**Vyjádření k existenci sítí
provozovaných společností
Veolia Energie R, a.s.**

Název akce:	Stavební úprava prostoru mezi tř. 17. listopadu a ulicí Nedbalovou v Karviné	
Lokalizační údaje:	Okres:	Karviná
	Obec:	Karviná
	Název k.ú.:	Karviná-město
Zájmové území:	Vymezeno v situaci uvedené v příloze	
Kontaktní osoba:	Ing. Katrin Žeberová	
Kontaktní údaje: tel., e-mail	+420603978795, k.zeberova@dpova.cz	
Platnost vyjádření:	1 rok ode dne vyhotovení 14.07.2021

Příloha .1

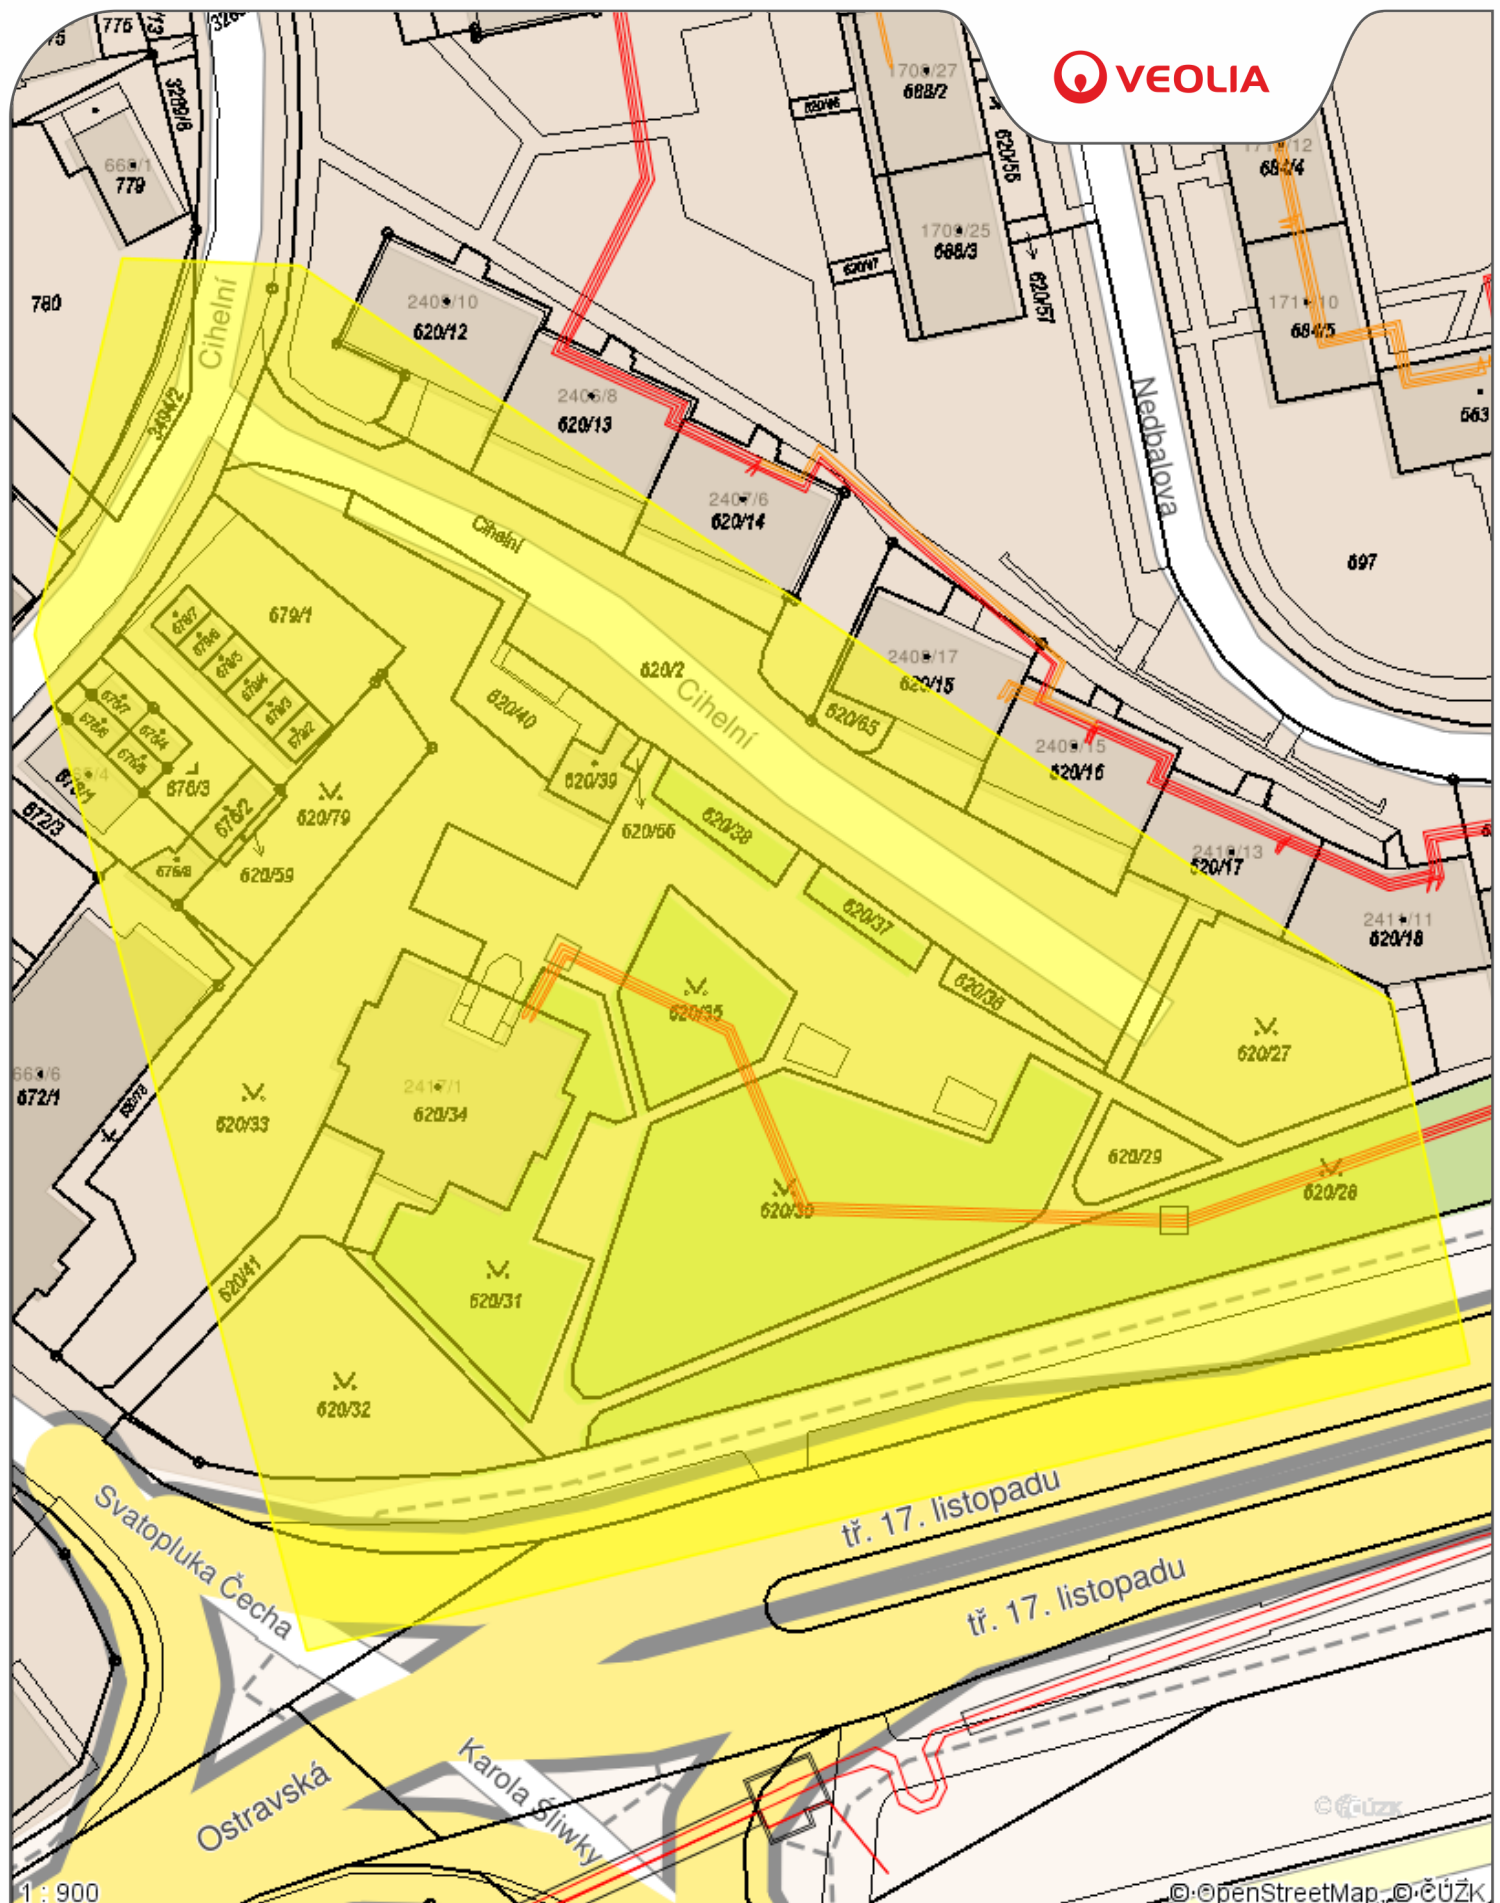
Ve Vámi vyznačeném zájmovém území

dojde k dotčení

zařízení ve správě Veolia Energie R, a.s., Region Severní Morava a Slezsko - oblast Východ, závod DS

Podzemní vedení tepelných sítí

U podmínky dodržení SN 736005 upozorčíme na skutečnost, že tepelné vedení v podkladech Veolie není zaměřeno, ale pouze zakresleno. Přesnou polohu lze určit pouze sondážními výkopy s jejich následným zaměřením.
